Referat fra Helhedsplanudvalgsmøde 86

Afholdt den 11. januar 2022 kl. 17-19 via Teams

GALGEBAKKEN

HPU 86 JANUAR 2021

Trappeløsning mellem stue og køkken

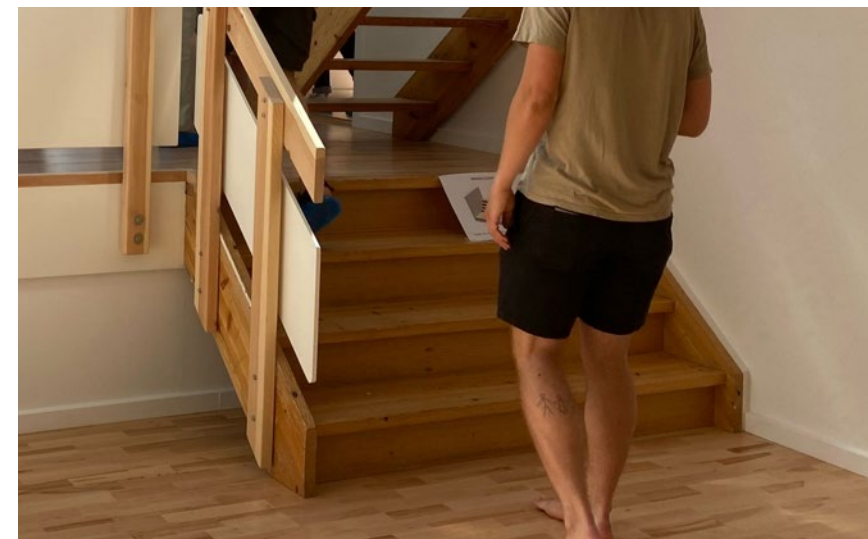
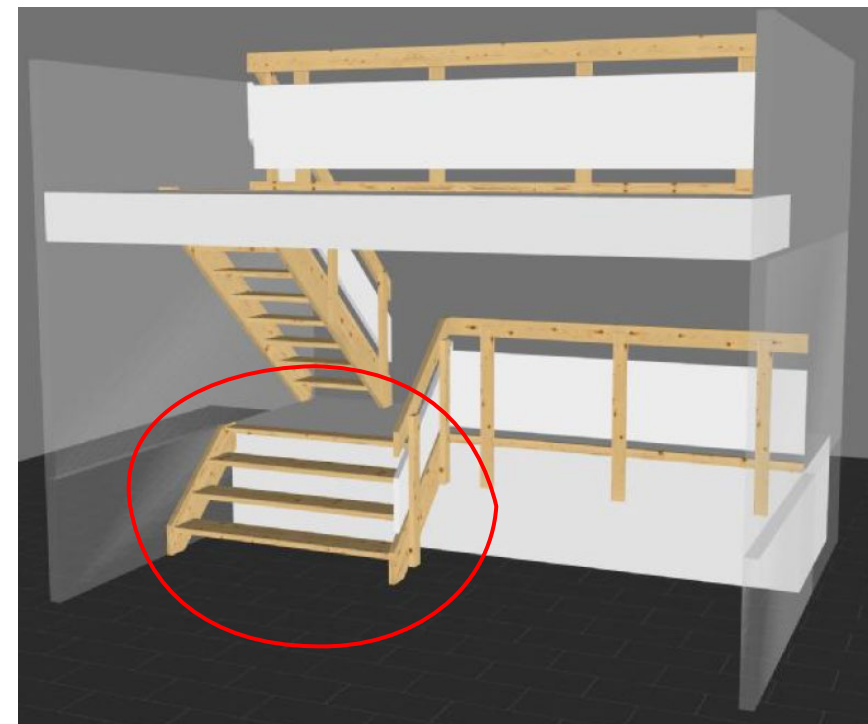
Enemærke & Petersen har tilbudt nye trapper. Oplægget svarer meget overens med de oprindelige trapper. Nederste trapper til stue i B- og C-boliger er dog med åbne trin modsat de oprindelige trapper.

Der var dialog med for og imod det nye forslag til trapper contra de oprindelige trapper. Der var spørgsmål til styrken og dimensionen på de foreslåede trapper set i forhold til din oprindelige.

E&P har tilbudt nye indvendige trapper til B og C-Boliger.

Den foreslået udformning stemmer tilnærmelses overens med de nuværende trapper bortset fra trappen til nedre, hvor der ikke er stødtrin.

Pt. er det aftalt, at der skal lukkes i gavlen fordi man ikke ønsker dette hulrum som vil blive en støvsamler.

KRO konkluderede, at den gamle beslutning fastholdes indtil videre. Enemærke & Petersen vil blive spurgt nærmere til de foreslåede trapper og emnet vil blive behandlet igen på næste HPU-møde.

NOVA5 vil indstille til, at trappen udføres som vist på illustrationen uden stødtrin og uden lukning i gavlen af følgende årsag:

- Giver samhørighed med trappen til 1.sal
- Giver et mere "luftigt" udtryk
- Er stadig rengøringsvenlig fordi der ikke er stødtrin

A5 / B5 afblændet dørhul: rådgiver viser princip for konstruktionen.

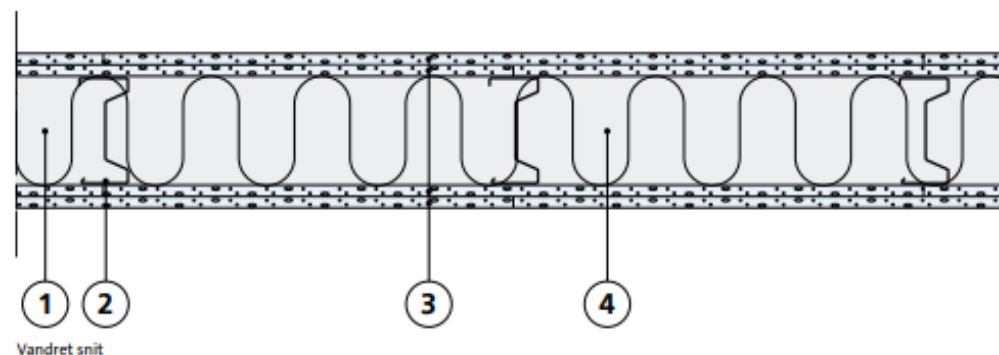
A5 / B5 afblændet dørhul ved privat udlejning: rådgiver viser princip for konstruktionen. Der blev spurgt til om der kan laves en dobbeltopbygning, således at gipsplader ikke monteres på den samme stålskinne. Det vurderer rådgiver ikke at der er plads til

Dørhul har en dybde på 150 mm

Bedste lydreducerende væg som kan opføres i gips, har en lydreduktion på 52 dB

Lyddæmpning mellem lejemål

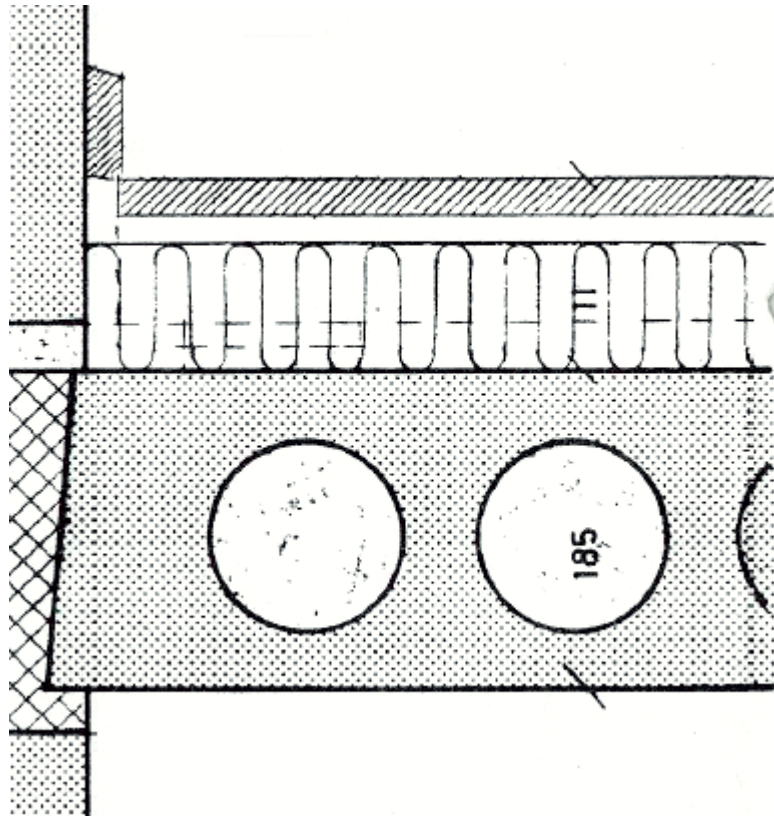
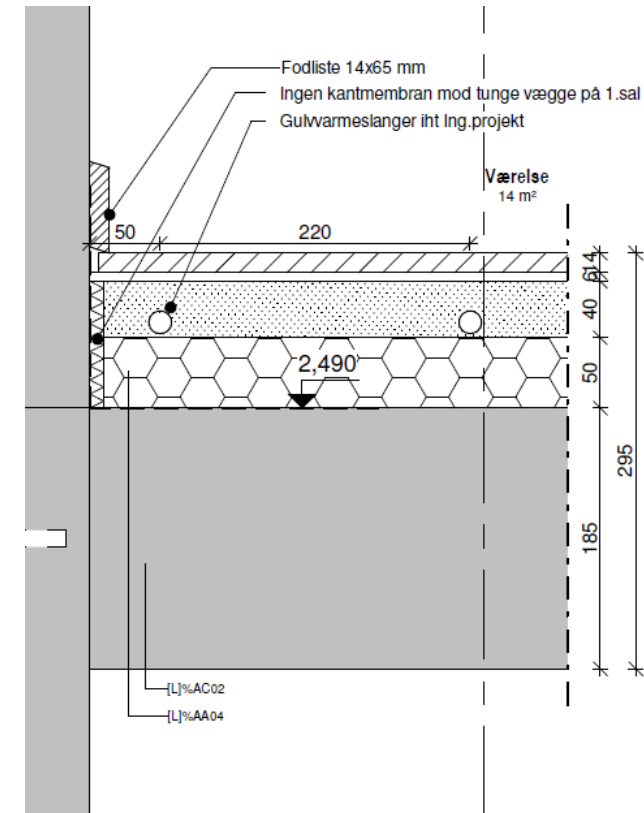
C3: Rådgiver redegør for at nye lydforhold når der kommer termobetongulv og flydende gulve. Det bliver som minimum som gældende, men forventet bedre. Der er ikke udført akustiske beregninger.

Sikring mod mus og rotter

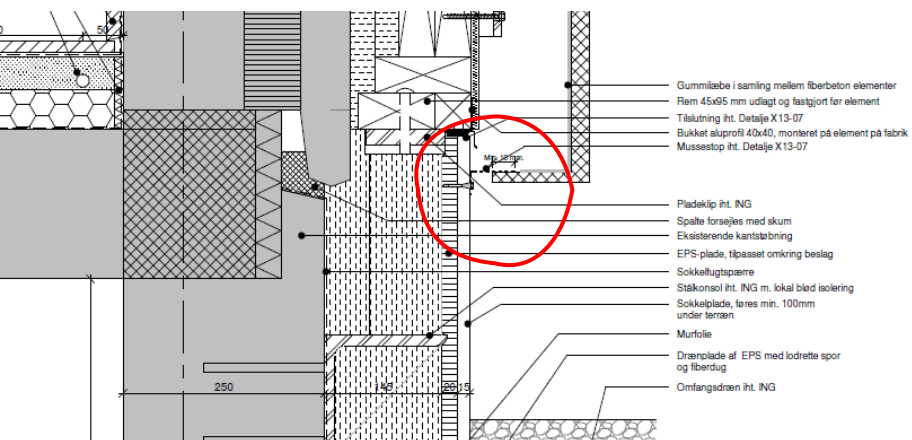
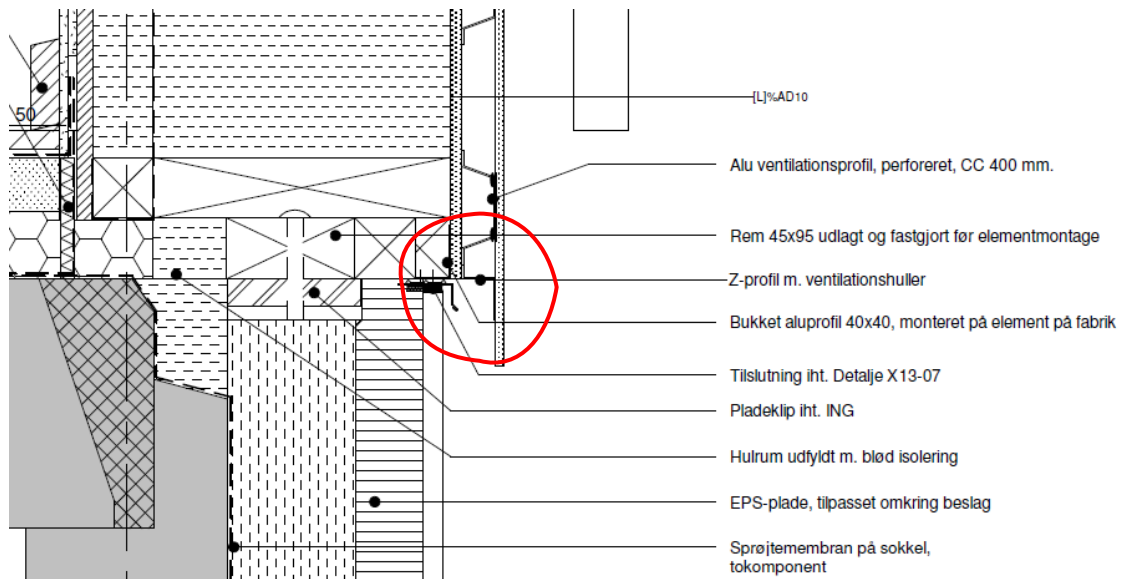
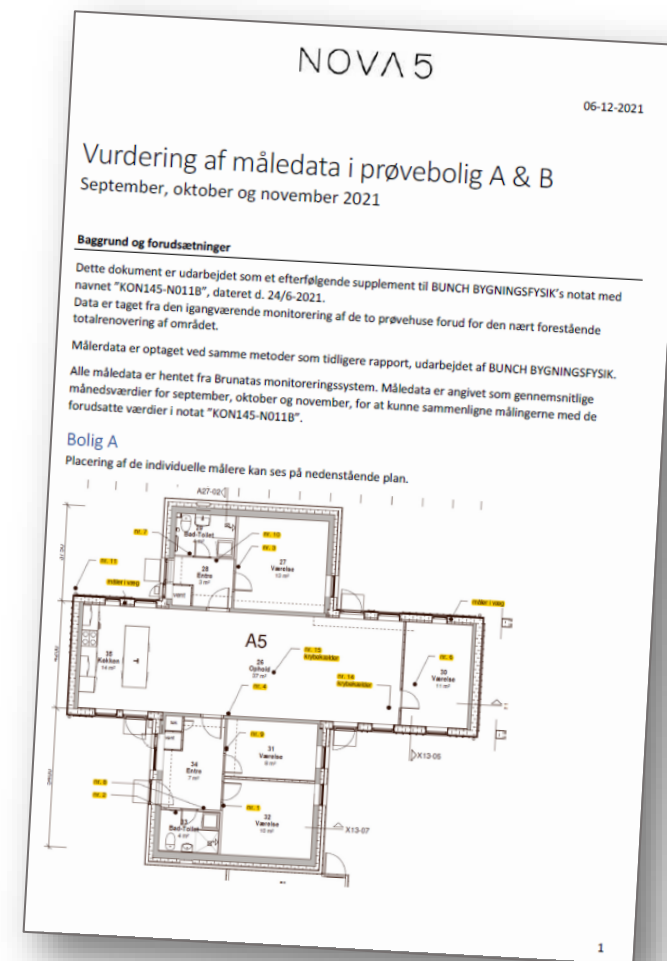
Christian oplyste, at Enemærke & Petersen har foreslået et overlæg for fiberbetonen (ses på slide 6 i rådgivers oplæg til mødet). Det arbejdes der på.

En deltager mente, at overlap kan være et godt forslag. Vedkommende spurgte til tilslutning i siderne og hvilken kvalitetssikring er der for at sikre, at det udføres 100 % korrekt?

Christian oplyste, at rådgiver kommer til at skulle stå inde for det. Der bliver fokus på kvalitetssikring dels ved projektopstartsmøde og tjek ved stikprøve. Hvis man efterfølgende opdager fejl, så skal Enemærke & Petersen udføre dem inden for 5 år. Det er almindelig procedure. Der bliver undervejs kontrolplan og dokumentation via skrift og billeder. Rådgiver vil notere evt. fejl i en portal.

Gulvløsning under lette indervægge

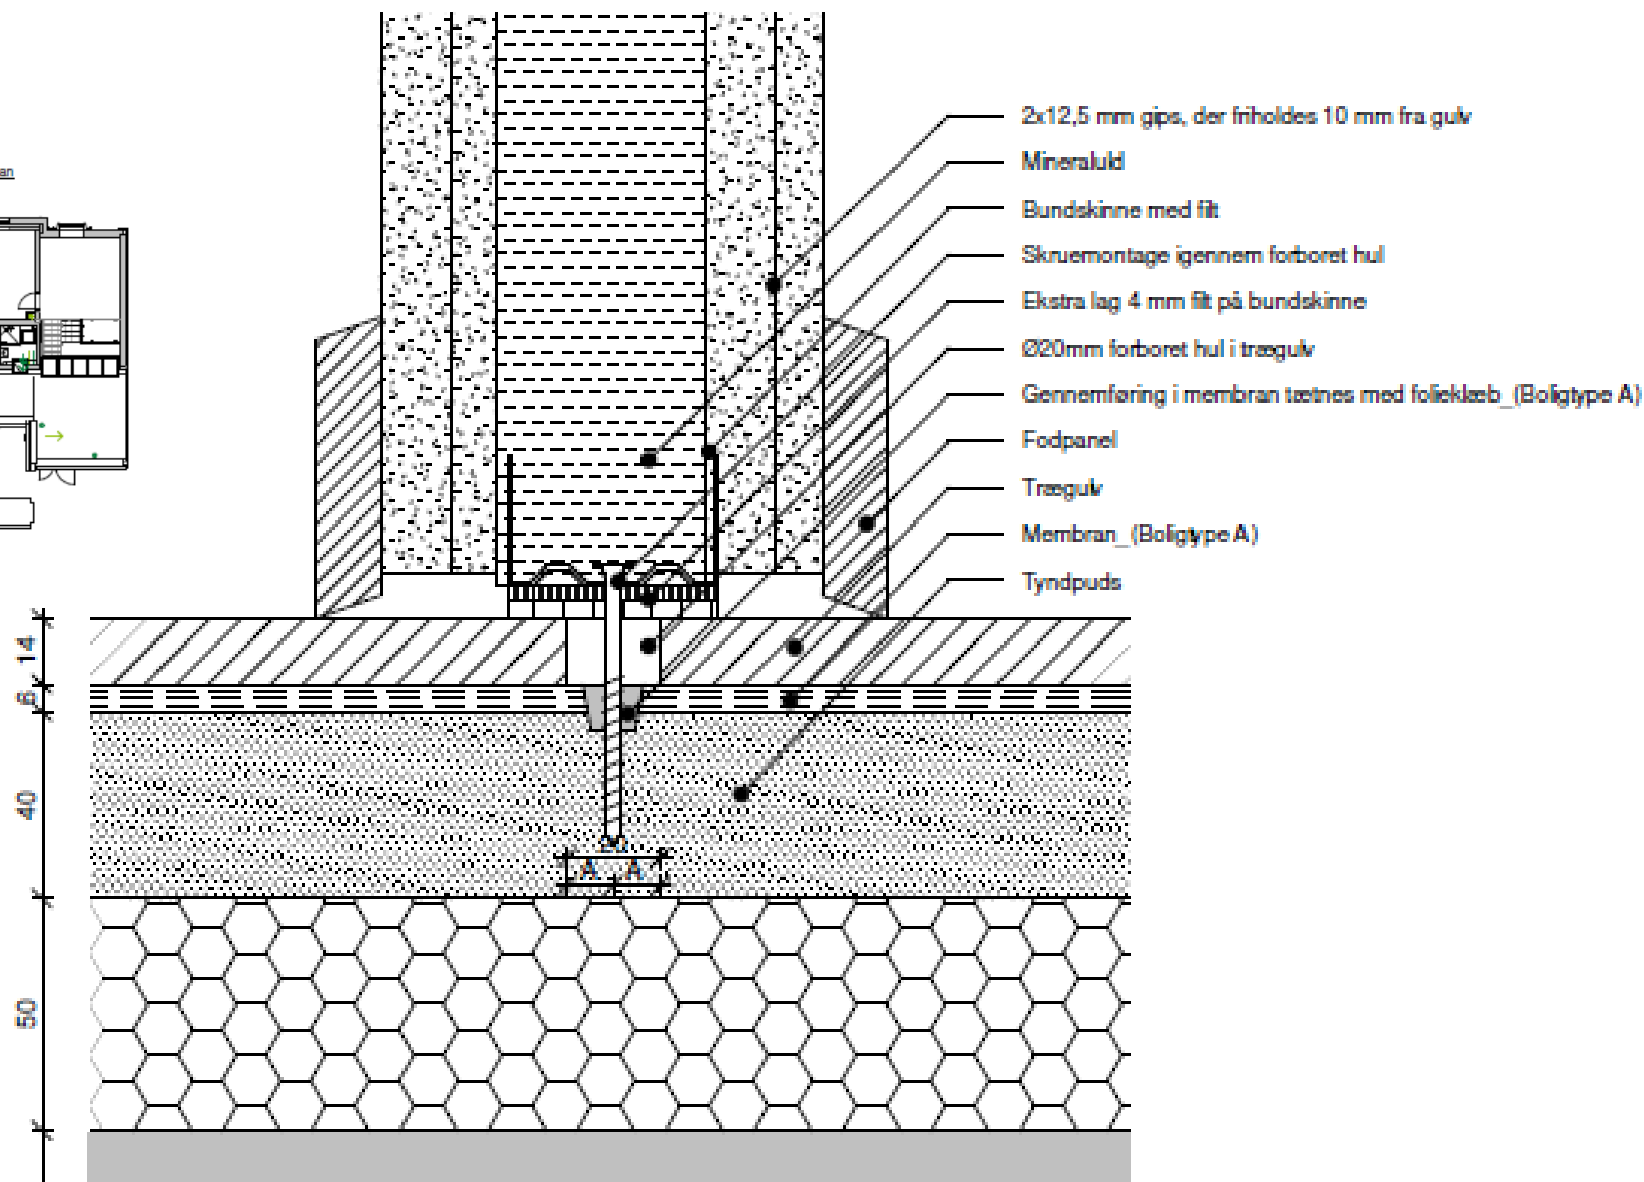
Rådgiver fremlægger ny løsning efter dialog med Junckers (ses på slide 10 i rådgivers oplæg til mødet)

Junckers vil ikke stå inde for den oprindeligt projekterede løsning, da de er bekymrede for vægten af skillevæggen. Christian kan ikke komme nogen vegne med dem. Hvis løsning ikke gennemføres efter leverandørens anvisninger, bortfalder garanti.

Der arbejdes derfor nu med en løsning hvor gulvbrædder ikke bliver gennemgående. Hvis væggen fjernes, så skal der lægges et dækbræt ved overgangen. I nogle boliger vil det blive i lægge-retningen og andre steder på tværs.

C3 boliger

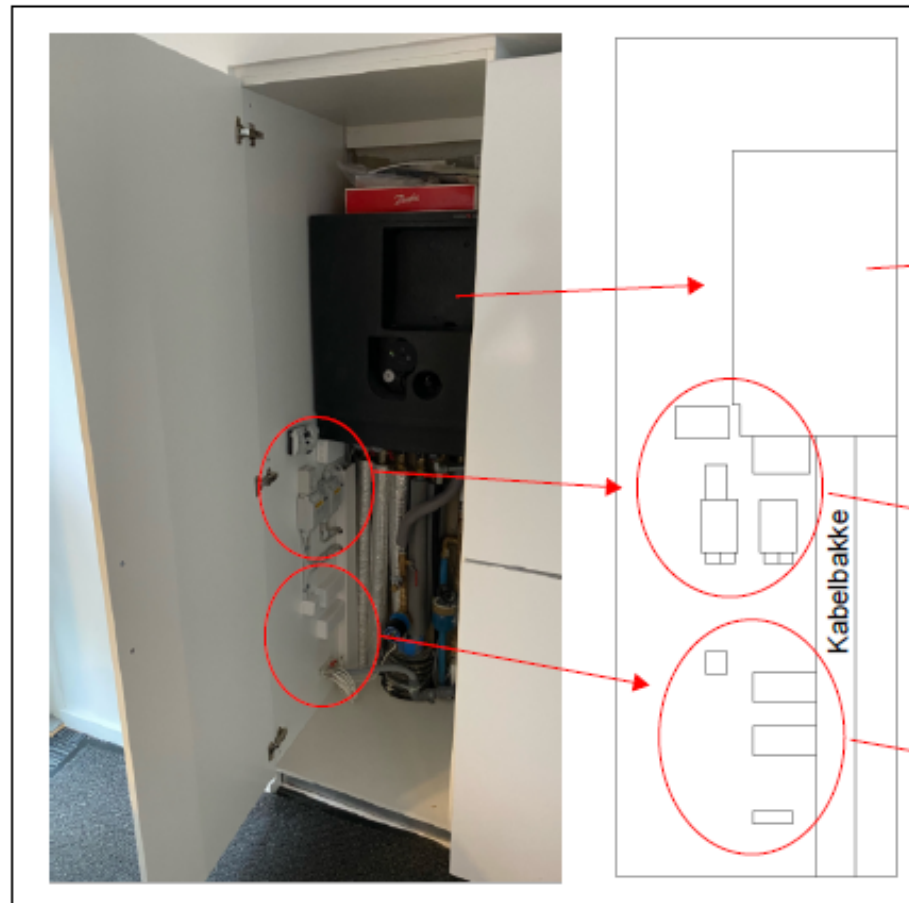
Konstruktionsingeniør regner på sagen. VA har behandlet sagen 7/12 og bekræftet om der fortsat kan ombygges til C3 boliger. Albertslund Kommune har vendt tilbage at der kan ske ombygninger så længe der søges byggetilladelse herfor som hidtil.

Der er pt. 5 placeringer med interesserede der ønsker at ombygge C2/C4 til C3/C3. Punktet behandles på beboermøde d. 22/2, hvor beboerne forventes at godkende en dispensation fra gældende regler om placering af C3 boliger.

Der er modtaget en henvendelse fra en beboer i Torv som ønsker ombygning til C3 sammen med tom nabobolig. Der er således 3 beboere der har ønsket ombygning til 4 C3 boliger. Byggesagen har udpeget 2 placeringer i Sønder 4 og Sønder 6

Indretning af teknikskab med varmeunit

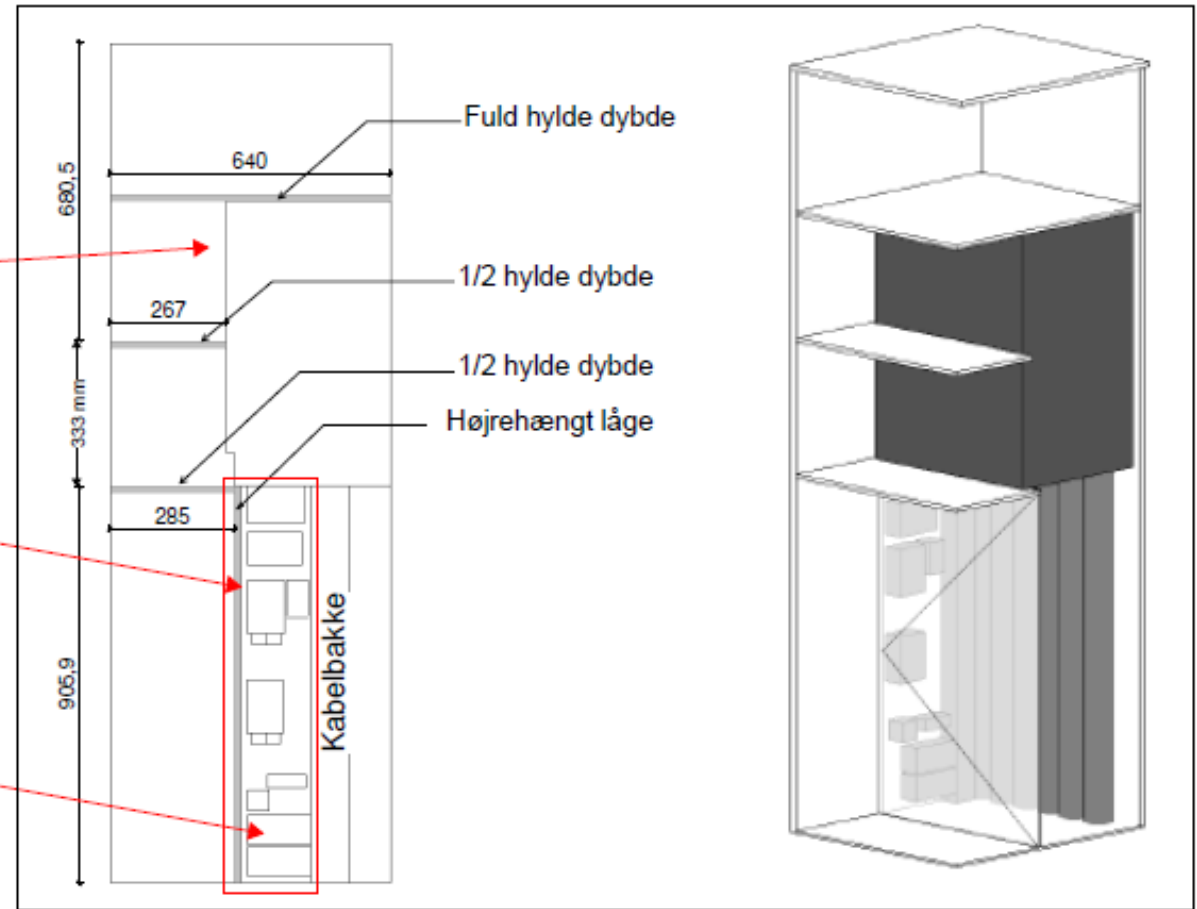
Rådgiver præsenterer forslag til ny indretning i teknikskabe med varmeunit, så dette kan anvendes til kosteskab eller lignende. (Slide 13 i rådgivers oplæg til mødet)

Christian oplyste, at tegningen til højre er Enemærke & Petersens bedste forslag. Der er et frit område foran units.

Der var et forslag om, hvorvidt man kunne opsætte en lodret skillevæg, så der blev plads til kost/støvsuger i den ene side. KRO og rådgiver mente at dette kunne være problematisk i forhold til at tilgå bagvedliggende teknik og at det vil være fordyrende, da det i højere grad bliver en snedkeropgave.

KRO oplyste, at alle målere vil blive fjernaflæste. Hylderne bliver sat ind som løse hylder, så de kan udtages og skabet kan anvendes som kosteskab med en dybde på 28 cm.

KRO vil forhøre sig om, hvorvidt det kan forbedres yderligere af hensyn til koste/støvsuger.
